RIQUALIFICAZIONE STRADALE DI VIA TRUPATELLO E VIA LUNGA

PROGETTO DEFINITIVO

DATA	CODICE	TITOLO DELL'ELABORATO
Marzo 2022	RICO	Relazione integrativa per Consorzio di Bonifica

REVISIONE	DATA	DESCRIZIONE/MOTIVAZIONE
Rev. 2	Ottobre 2022	Richiesta integrazioni del 20/01/22

Figura 1. Manufatto di scarico esistente.

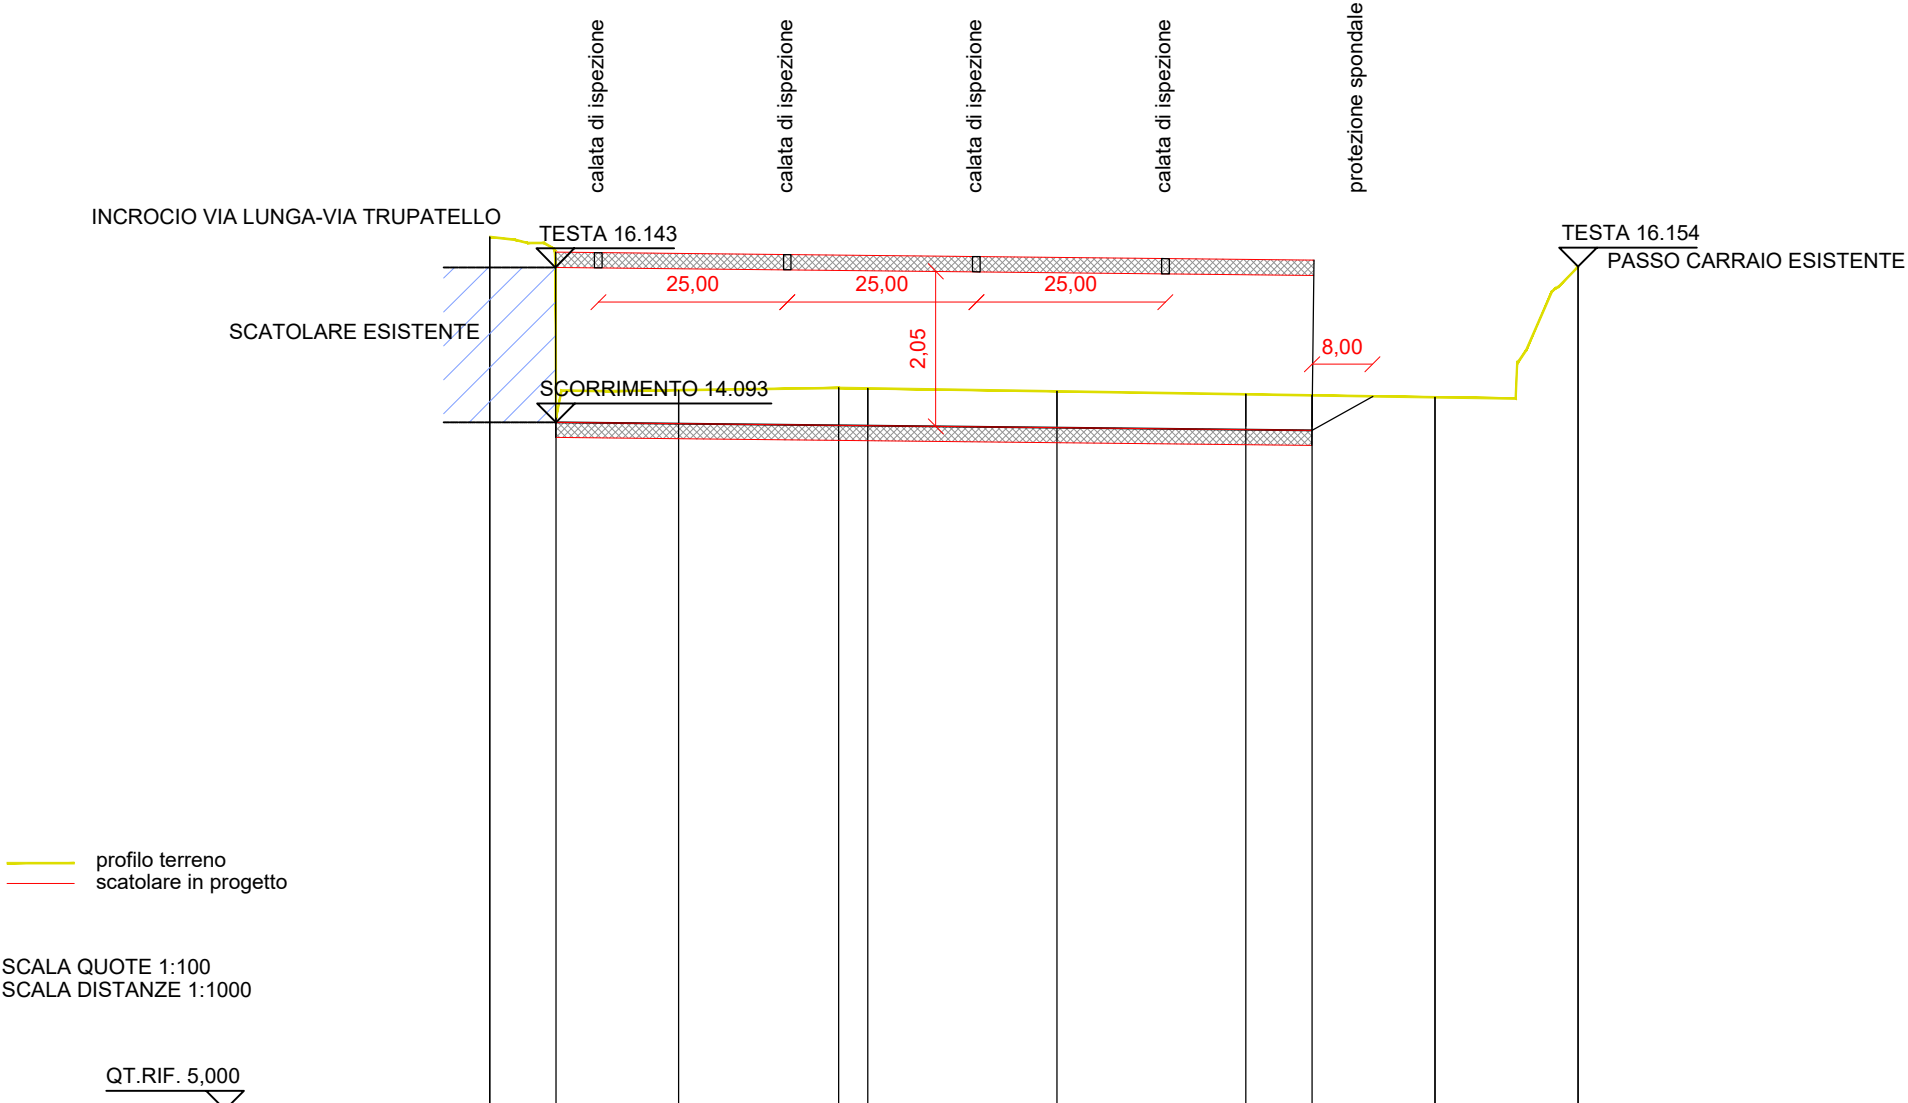
0.5 Punto 51: Particolare di raccordo della sezione a cielo aperto alla tombinatura

L'Allegato B è stato aggiornato con l'inserimento nel tombamento di nuova realizzazione dei punti di immissione delle acque meteoriche in arrivo dai terreni agricoli in fregio alla via Trupatello.

Per quanto riguarda il manufatto di scarico in destra idraulica (Figura 1), già esistente e censito dal Consorzio di Bonifica, esso risulta fuori dall'area interessata dal tombamento e dalla protezione spondale di progetto, pertanto non subirà alcuna modifica.

PARTICOLARE TIPOLOGICO
scala 1:20

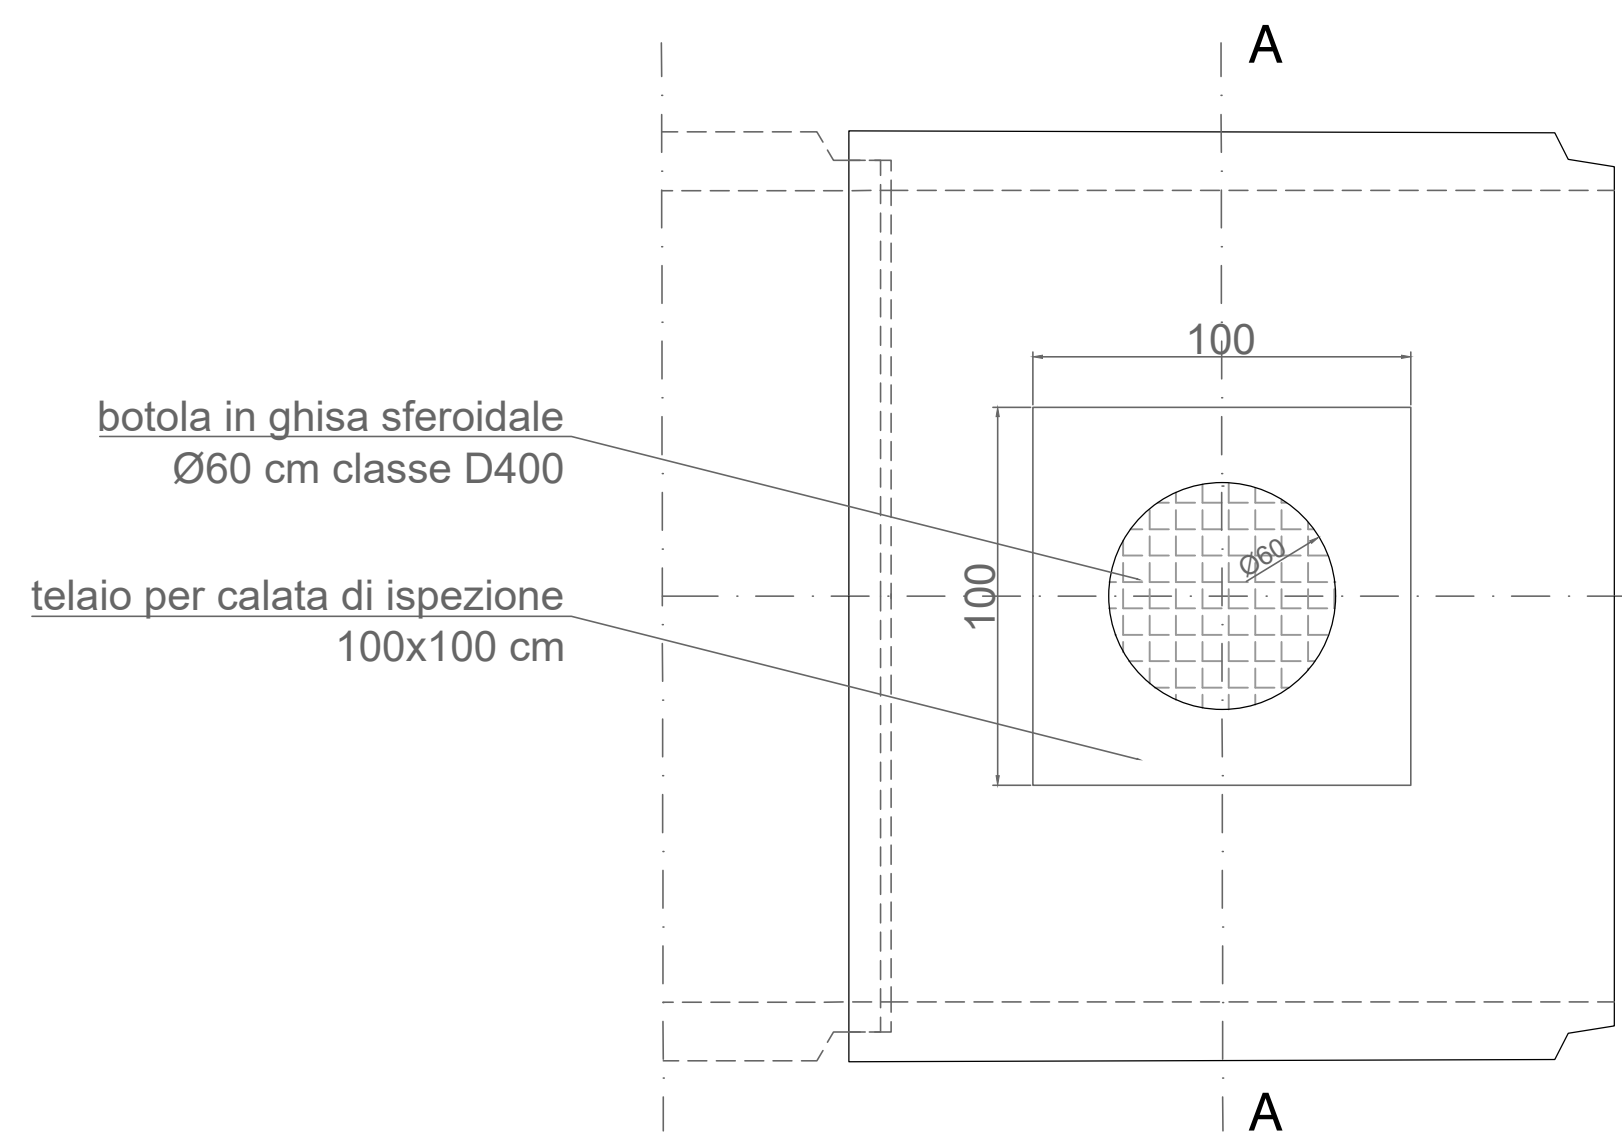
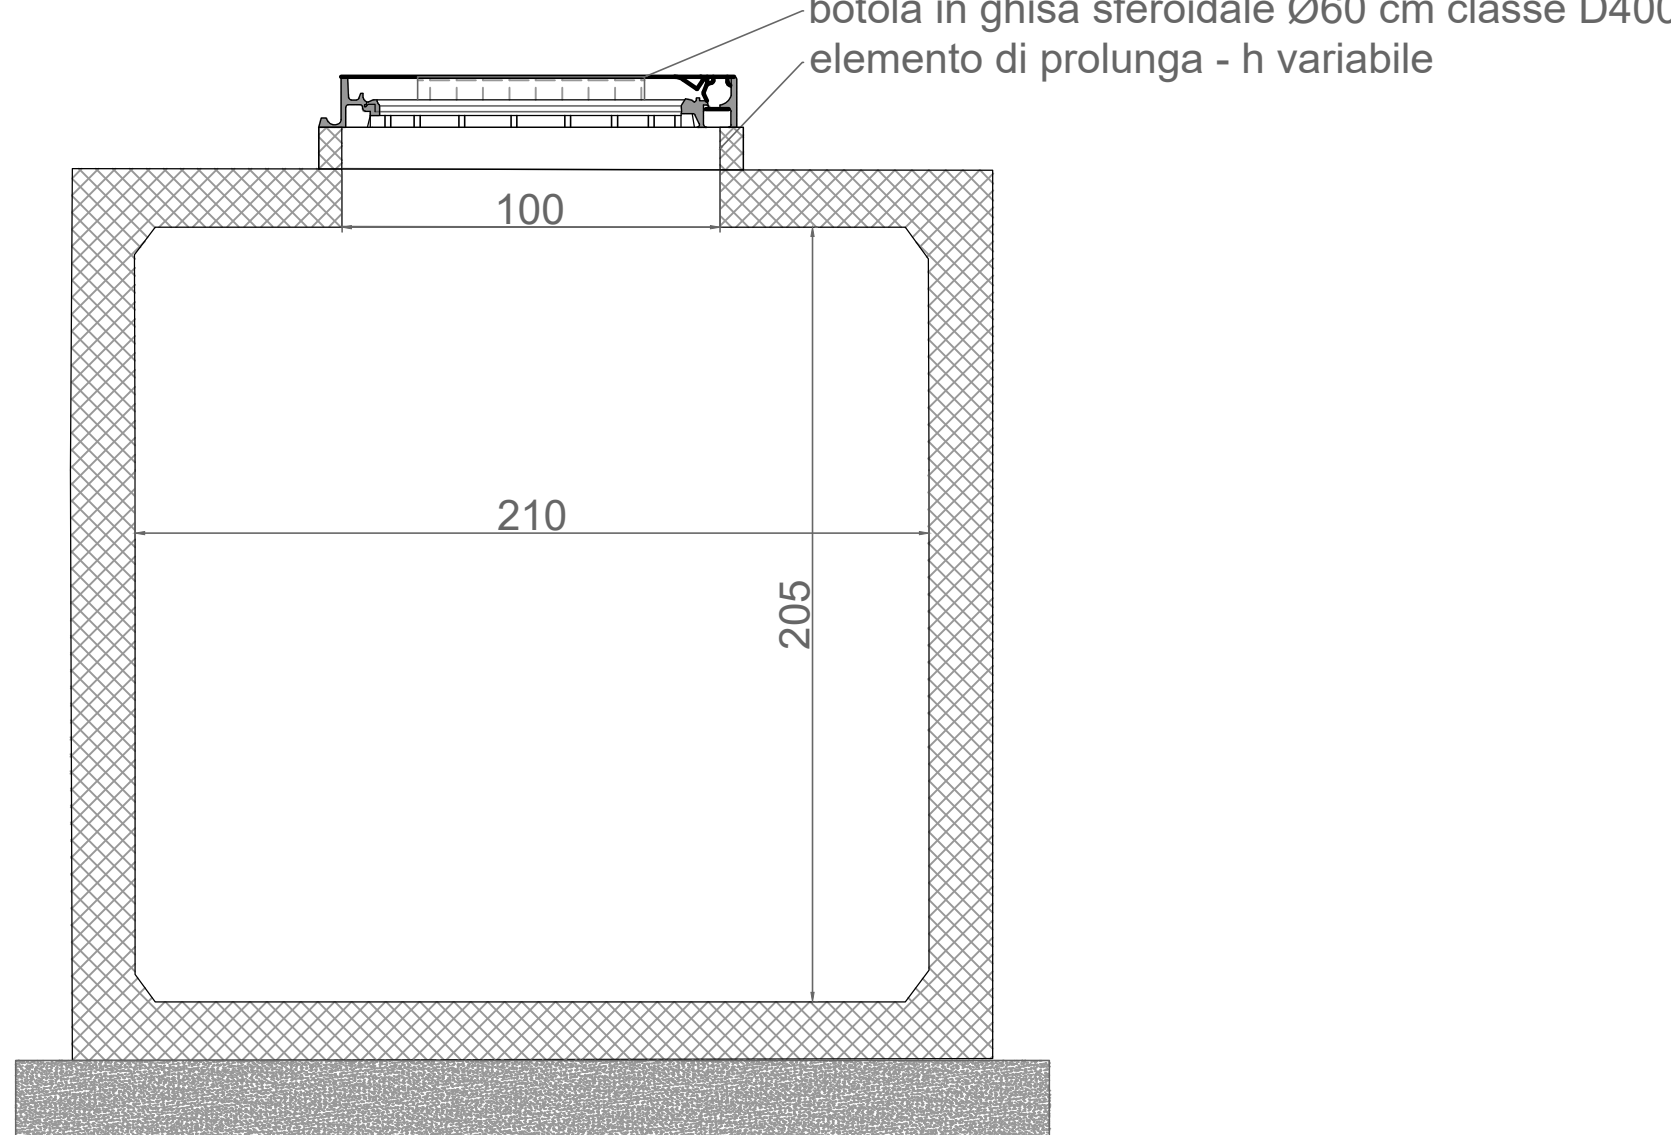
0.4 Punto 50: Particolare di raccordo della sezione a cielo aperto alla tombinatura

Il particolare di raccordo dalla sezione a cielo aperto alla tombinatura di nuova realizzazione (a valle) è stato aggiornato (Allegato C) con l'inserimento del geosintetico tipo TNT con grammatura pari a 500 g/mq. Sono altresì state seguite le indicazioni progettuali richieste per il rivestimento con pietrame non gelivo.

Planimetria di riferimento

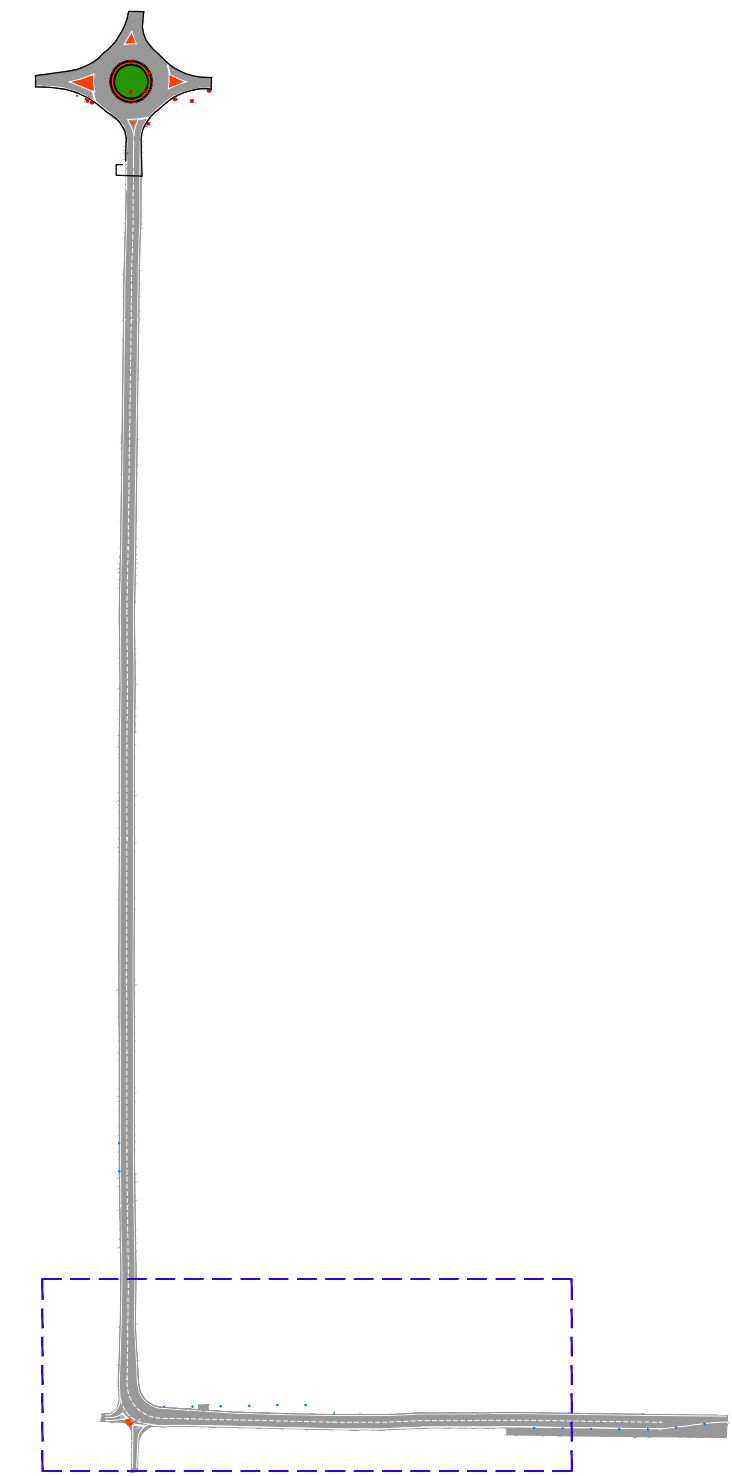
0.2 Punto 47: Integrazione dell'Allegato B

L'Allegato B alla "Relazione integrativa per Consorzio di Bonifica – rev 0", è stato integrato con l'inserimento lungo lo sviluppo del tombamento di nuova realizzazione, delle calate di ispezione con misure 100x100 cm, con passo pari a 25,00 m. I particolari tipologici richiesti sono stati inseriti nella tavola di progetto.

SEZIONE TIPOLOGICA (RIF. SEZ. 56): scala 1:50

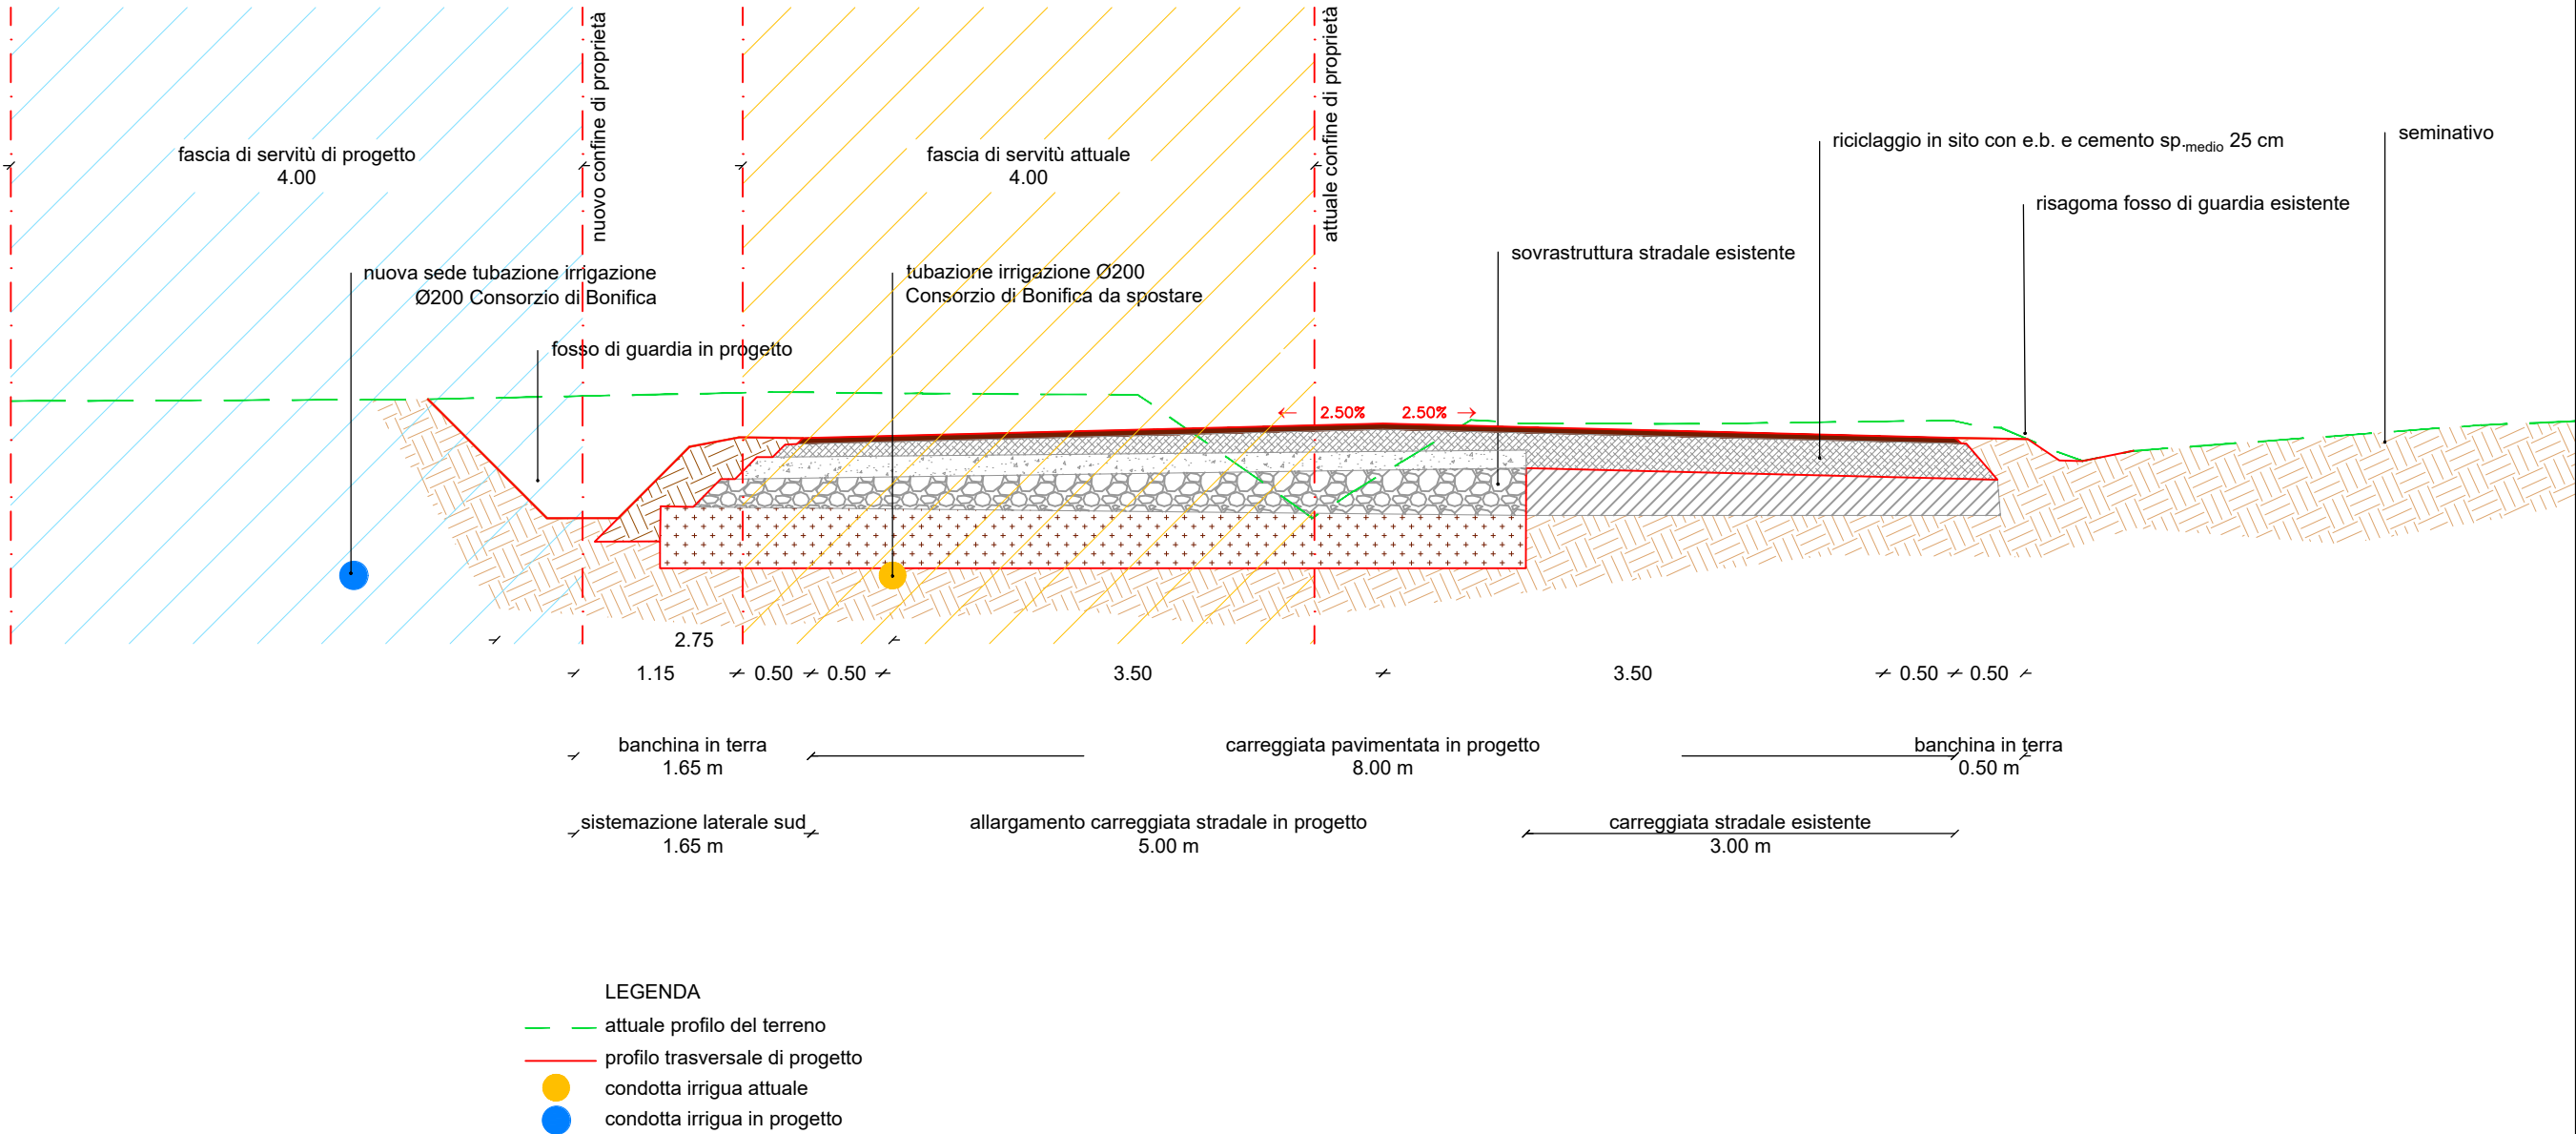
0.6 Punto 52: spostamento di un tratto dell'anello principale (CA DN200) e della linea G (CA DN150) dell'impianto Santerno-Senio 1 distretto Bagnara

In ottemperanza alle richieste del Consorzio di Bonifica, è stata realizzata la sezione n.56, allegata alla presente relazione come Allegato D, in cui è visibile il posizionamento della nuova linea rispetto sia alla condotta esistente, sia al confine catastale tra proprietà privata e il demanio strade.

Saranno garantiti i 4 metri di larghezza previsti per la fascia di servitù, come verificabile in sezione. È altresì confermata l'adozione di PEAD DN225, classe PE100, PN10 per la condotta di nuova posa in sostituzione all'Anello Principale, mentre quella in sostituzione all'Anello G sarà essere in PEAD DN160, classe PE100, PN10.
